Kitų inžinerinių statinių Gričiupio parke (NTR u.nr. 4400-1756-2559) tarp Studentų, Gričiupio, Saulės ir Rytų gatvių, Kauno m., naujos statybos projektas (Gričiupio parko sutvarkymo (rekonstravimo) projektas).

2025-07-17 36-3-304
Darbų pakeitimo aktas Nr. 4

1. Dėl papildomų darbų įrengiant pasostes ant betoninių suolų Gričiupio parke

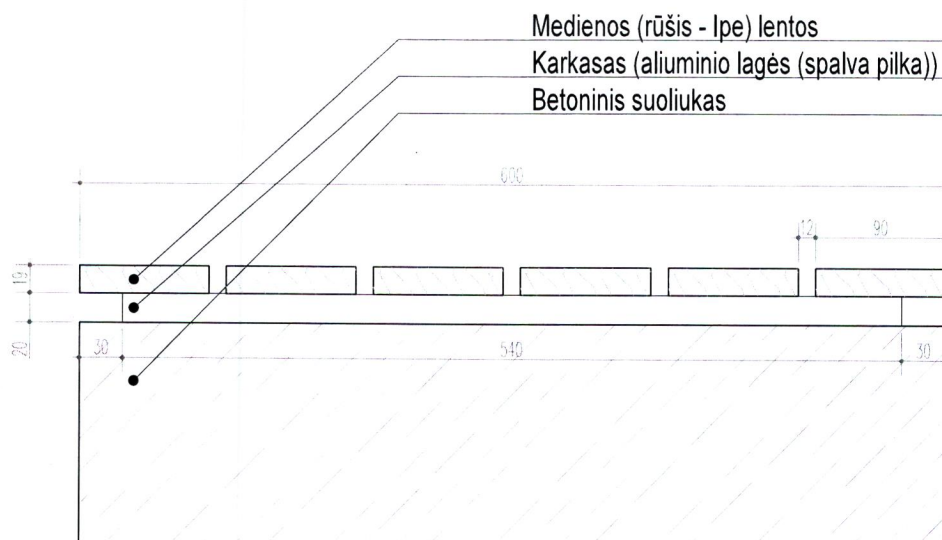
Po atliktos apžiūros (žr. priedą Nr.1), buvo priimtas sprendimas atnaujinti betoninių suolų projektinius sprendinius. Įrengus medines pasostes, suoliukai taptų labiau praktiški naudojimui šaltesniu ar lietingu metų periodu. Projektuotojas pateikė betoninių suoliukų apdailą su mediena ant aliuminio lagių (žr. priedą Nr.2).

1. Atliekant apžiūrą, nustatyta, jog naujai įrengti betoniniai parko suolai po lietaus ar žiemos metu yra nepraktiški naudojimui, nes neturi pasostės. Nutarta patikslinti sprendinius, suprojektuojant visiems betoniniams parko suolams pasostes.

1. Medienos lentų kryptis išilga suoliuko ilgajai kraštinei.
2. Medienos lentos negali būti išilgai sudurtos iš atskirų segmentų.
3. Medienos lentų visų briaunų užapvalinimo radiusas 3 mm.
4. Karkasas turi būti išdėstytas tiksliai vienodais tarpais.
5. Medienos lentų kraštai visomis kryptimis turi sutapti su betono kraštais.
6. Karkaso kraštiniai segmentai turi būti įgilinti betono ir medienos lentų atžvilgiu 30 mm.
7. Medienos lentos prie karkaso tvirtinamos iš karkaso apačios. Tada visas segmentas kiaurai per karkasą (tarpuose tarp medienos lentų) tvirtinamas į betoną.
8. Matomi varžtai turi būti pilko metalo.
9. Suolų matmenys (betoninių dalių horizontalių plokštumų) ir kiekiai, kuriems reikalinga medienos lentų apdaila: 600 x 2400 mm (8 vnt.), 600 x 600 mm (10 vnt.).
